OGGETTO: Interrogazione sulla Delibera di Consiglio Comunale n.67 Progetto Preliminare “LINEA AV/AC VERONA-PADOVA , LOTTO FUNZIONALE ii, ATTRAVERSAMENTO DI VICENZA” E OSSERVAZIONI – PARERE DI COMPETENZA IN MATERIA URBANISTICA, con richiesta di risposta scritta in Consiglio Comunale.

Allegato 5-Elettrodotto della Delibera. 67/2017

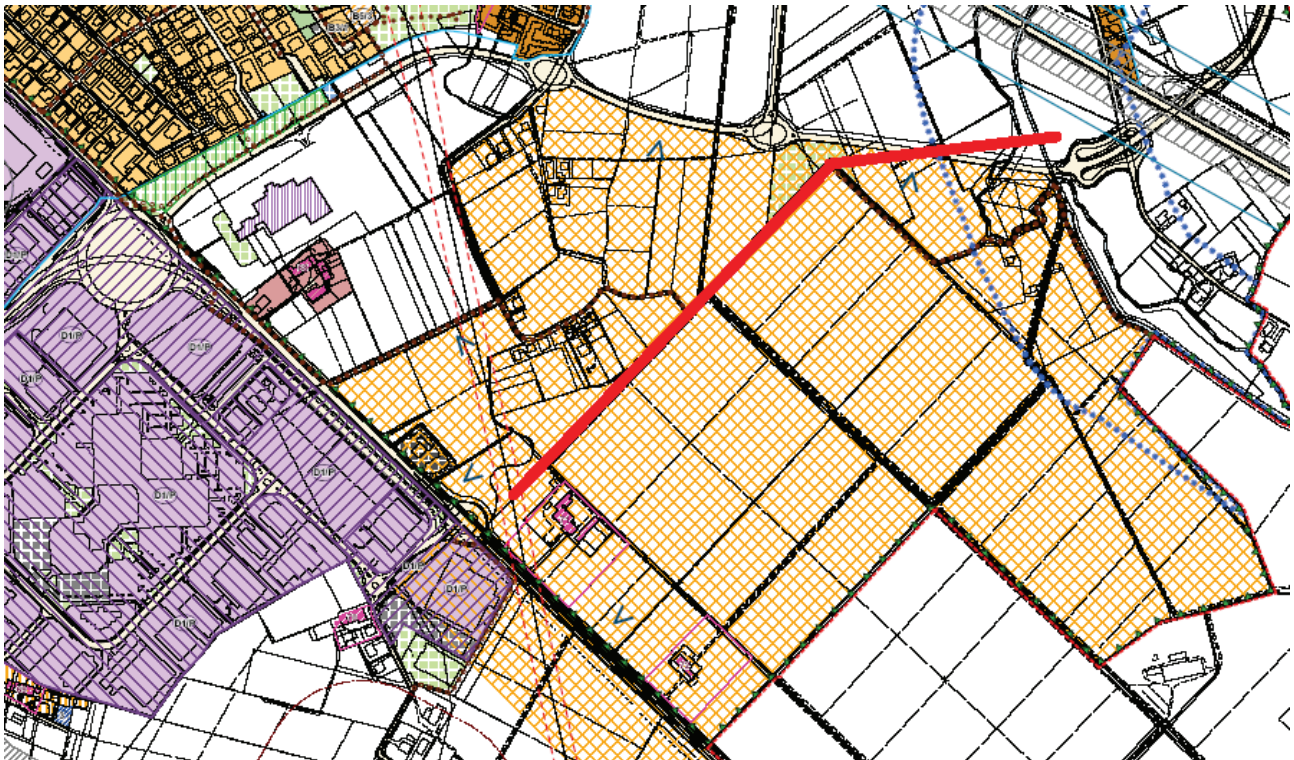
L'osservazione del Comune di Torri di Quartesolo (VI), prevede la realizzazione della nuova SSE di Lerino nell'area in giallo indicata nella proposta del Comune di Torri di Quartesolo e lo spostamento dell'Elettrodotto Aereo esistente in un'area agricola. È stato omissivo però di dire che in tale area agricola esiste un "contesto figurativo delle Ville Venete".

Il nuovo tracciato dell’elettrodotto è stato previsto al disopra di un area agricola vincolata da un contesto figurativo.

- perché tale vincolo non è stato portato a conoscenza del Consiglio Comunale?

- perché non è stato riportato nel documento Osservazioni al Progetto Preliminare Linea AV/AC Verona-Padova, Lotto Funzionale II Attraversamento di Vicenza, inviato alla Regione Veneto per la valutazione d'impatto ambientale e al Ministero dei Trasporti per la conferenza dei servizi?
